**Statutární město Brno**

**„Nábřeží řeky Svatky – Realizace protipovodňových opatření města Brna – etapy VII a VIII“**

## **VYSVĚTLENÍ, ZMĚNA NEBO DOPLNĚNÍ ZADÁVACÍ DOKUMENTACE**

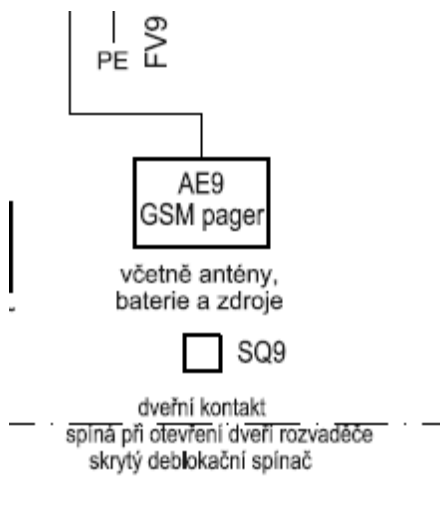
V technické zprávě D\_09\_300 je uvedeno:

Ve výkresové části je dále zobrazeno:

**Může zadavatel potvrdit, že přes GSM zařízení nebude možné dálkově ovládat čerpadla a servopohony na hradidlech, tj. jejich ovládání budou možné pouze ručně na rozvaděči?**

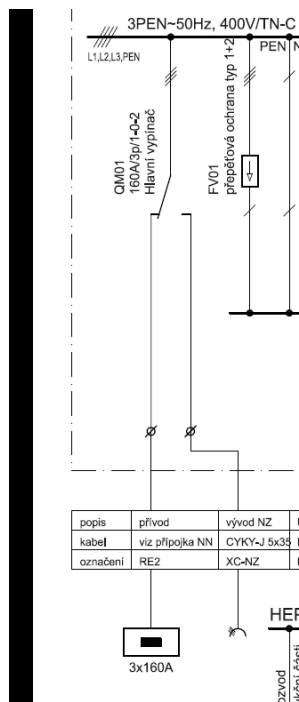
Ve výkrese rozvaděče RM2 v částech D\_09\_300 není uveden parametr pro použití přívodky pro napojení motorgenerátoru:

Žádáme zadavatele o doplnění této chybějící informace

02 - Úprava trolejového vedení na ul. Renneská v Brně (Přeložka vodovodu) a

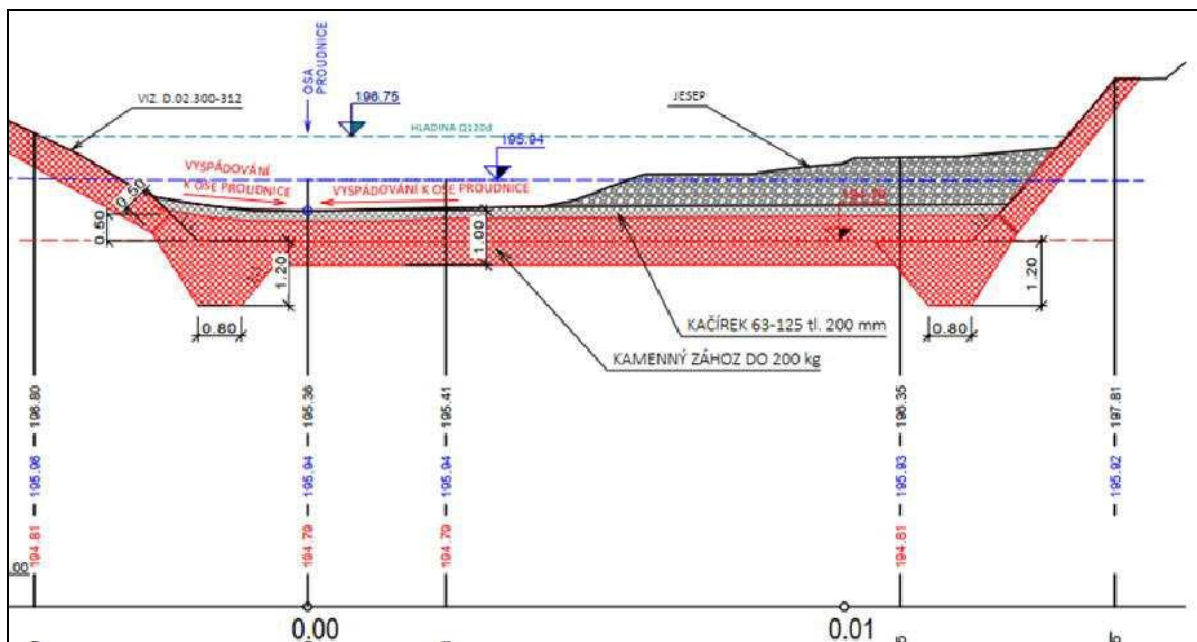
Prosíme o vysvětlení, zda nedošlo k duplikaci tohoto objektu.
